K spis. zn. : MPO 230243/2021
Č.j.: MPO 230243/21/111 - SÚ

Věc :

**Rozklad (odvolání) do rozhodnutí o stavebním povolení stavby „Vedení 400 kV V 451/V448, TR-
Babylon- TR Bezděčín, p. b. č. 8 – TR Bezděčín“**

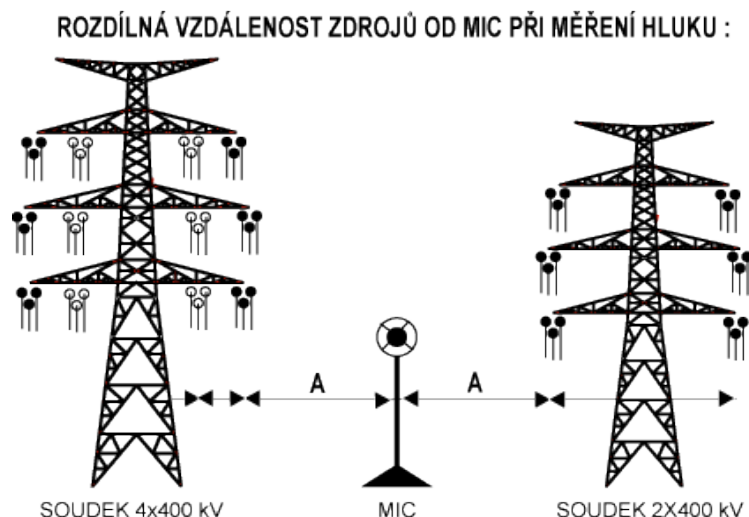
- Není popsán, ani matematicky definován algoritmus přepočtu hluku koróny referenčního zdroje dvojitého vedení SOUDEK 2x400 kV 24,2 + -1,8 dB (Tab.č. 5) na ekvivalentní přírůstek hladiny hluku koróny vedení (Tab. č. 7) studie v zastavěném k. ú. Jílové u Hodkovic n. Mohelkou.

Odkazuje na závadějící výsledek programu „Hluk +“, do kterého vstupním údajem je referenční hluk 24,2 dB naměřené koróny nového vedení 2x400 kV, (které bez koroze vykazuje nejnižší hodnoty) ozn. V479/480 (TR Chotějovice - TR Výškov) v okolí stožáru č. 49.

- Referenčním vzorkem je vedení zcela jiných rozměrů stožáru SOUDEK 2x400 kV, jiného uspořádání vzdáleností vodičů, v rovinném terénu s nivelitou do 300 Bpv, bez námrazové oblasti s nesrovnatelným uspořádáním vodičů na stožárech SOUDEK 4x400 kV č. 179 A 180, s převýšením stožárů 68 m a s nivelitou stožáru č. 179 442, 75 Bpv v námrazové oblasti LBC kraje.

- Správnost algoritmu výpočtu modelu hluku koróny programem „Hluk+“ nebyla ověřena měřením, ani v případě stávajícího vedení V451+V452 na stožárech DONAU 2x400 kV v zastavěném k. ú. Jílové u Hodkovic nad Mohelkou.

- Nejsou uvedeny vstupní údaje o rozměrech stožárů SOUDEK 2x400 kV, rozestupu vodičů referenčního zdroje hluku zadávané do programu Hluk+ pro přepočet referenčního hluku na ekvivalentní hluk záměru s uspořádáním vodičů na stožárech SOUDEK 4x400 kV podle projektovaných rozměrů a spodní výšky vodičů.

- **Vstupní hodnota naměřeného referenčního hluku koróny vedení SOUDEK 2x400 kV je zároveň významně zkreslena** (snížena). Nejen, že byla měřena na zcela novém vedení a neodpovídá reálnému hluku za provozu během 50 let životnosti vedení, ale taktéž podstatně větším rozstupem (roztečí) vodičů linií zavěšených po každé straně stožárů SOUDEK 2x400 kV se hluk ředí. Z těchto naměřených zkreslených vstupních údajů nemůže být generován srovnatelný hluk u sledovaných domů obou linií záměru V451/V448 zavěšených na stožárech SOUDEK 4x400 kV po jedné straně stožáru nad sebou do obydleného centra, s roztečí závěsů jen 7,3 m podle „Výkresu stožáru typu SOUDEK RV+15 (4x400 kV), Arch. č. GA-13610009-153 z 1/2015“. Koncentrované vedení 6 svazků vodičů po jedné straně stožáru SOUDEK 4x400 kV vedle sebe s roztečí 7,3 m vydá nepochybně větší hluk ve stejné vzdálenosti měřeného místa, než 6 svazků vodičů vzdálených od sebe přes osu stožáru SOUDEK 2x400 kV a tím s třemi svazky vodičů vzdálených značně od mikrofону v měřeném místě, jak je zřejmé z obrázku :
